VYSVĚTLENÍ ZADÁVACÍ DOKUMENTACE Č. 2

Název zakázky	Úspory energie v areálu společnosti PACOVSKÉ STROJÍRNY, a.s. – Rekonstrukce osvětlení výrobních hal
Název projektu	Úspory energie v areálu společnosti PACOVSKÉ STROJÍRNY, a.s.
Číslo projektu	CZ.01.3.10/0.0/0.0/15_010/0000430
Druh zakázky	Zakázka na dodávku

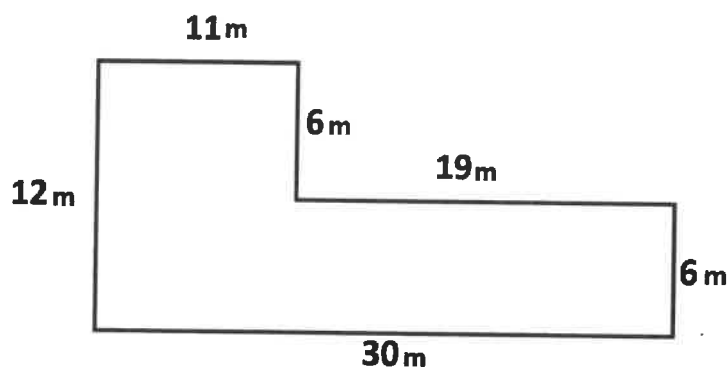
- e) Půdorys sekce Mořirna
- V zadávací dokumentaci jsou rozměry 18x7x5,5m
 - V příloze č. 5 (vzorový výpočet osvětlení) na str. 50 je půdorys mořirny do tvaru „L“

- Můžete prosím upřesnit přesný tvar sekce Mořirna?
- f) Intenzita osvětlení Mořirna
- V zadávací dokumentaci u popisu jednotlivých sekcí je požadavek na intenzitu osvětlení Mořirny 300lx

- a) Použit předepsané odrazivosti na všechny sekce.
- b) Použit činitele údržby 0.8 pro všechny sekce.
- c) Požadavek na rovnoměrnost osvětlení ve všech sekcích je min. 0,4.
- d) Pro sekce – Přední hala broušení a Obrobná – index oslnění UGR 19, pro všechny ostatní sekce index oslnění UGR 22.
- e) Půdorys sekce Mořirna je ve tvaru L- viz. rozměry na obrázku níže. V příloze č. 4 –Vzorový světelně technický výpočet na straně 8 je rozměr uveden chybně.
